**CONCEPTO TECNICO No. CT- 4413 de 2006**

**Revisión de Estudio Particular de Respuesta Local de Amplificación de Ondas Sísmicas  
Artículo 7 - Decreto 074 de 2001**

<b>ENTIDAD SOLICITANTE:</b>	Dr. Ricardo Salgado Kubo Constructores
<b>LOCALIDAD:</b>	Usaquen
<b>BARRIO:</b>	La Uribe
<b>PROYECTO:</b>	<b>ALTOS DE LA PRADERA, URBANIZACIÓN VILLAS DE ARANJUEZ</b>
<b>UPZ:</b>	La Uribe
<b>TIPO DE RIESGO:</b>	Sísmico
<b>EJECUTOR:</b>	Espinosa & Restrepo
<b>FECHA DE EMISION:</b>	Julio 04 de 2006

**Figura 1 Localización General del Proyecto Altos de la Pradera Urbanización Villas de Aranjuez**

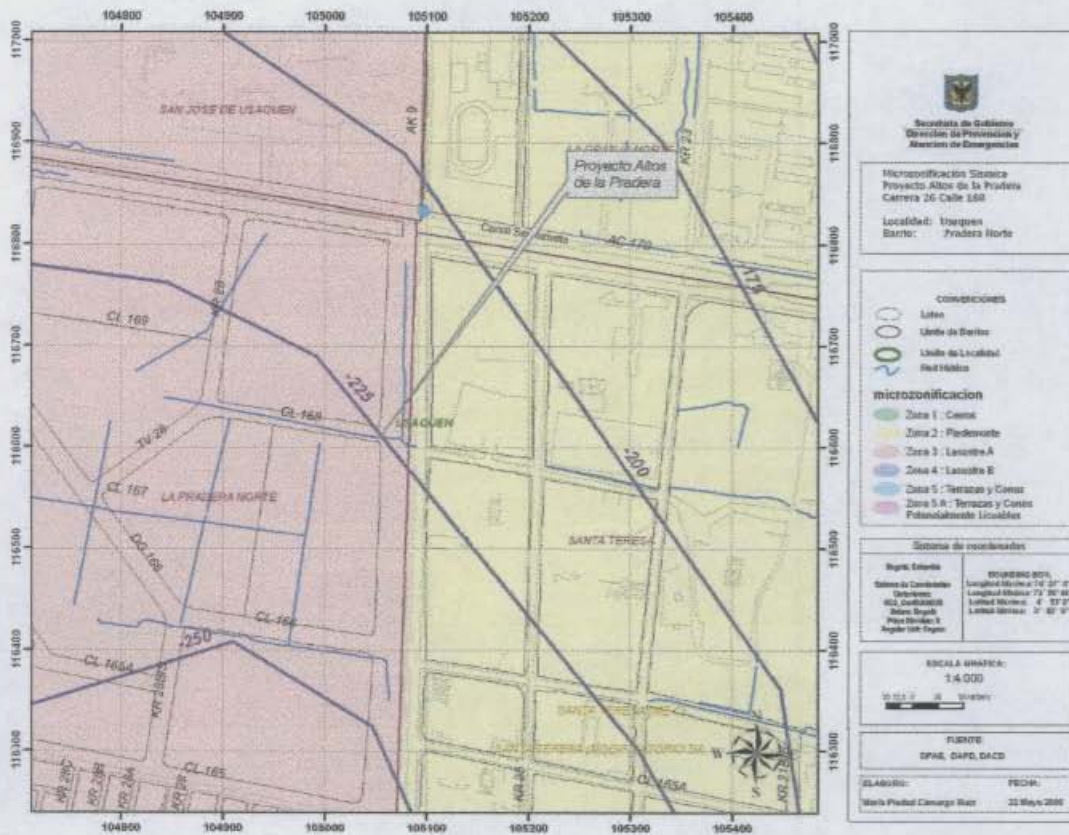
*En el sección 1 del informe se define la localización del lote del proyecto de acuerdo con el mapa de Microzonificación Sísmica de Bogotá, ubicándolo en la Zona 3 (Lacustre A). Esta ubicación esta de acuerdo con el Decreto 074 de 2001 (Figura 1 del presente concepto técnico).*

*Cumplimiento de este requisito.*
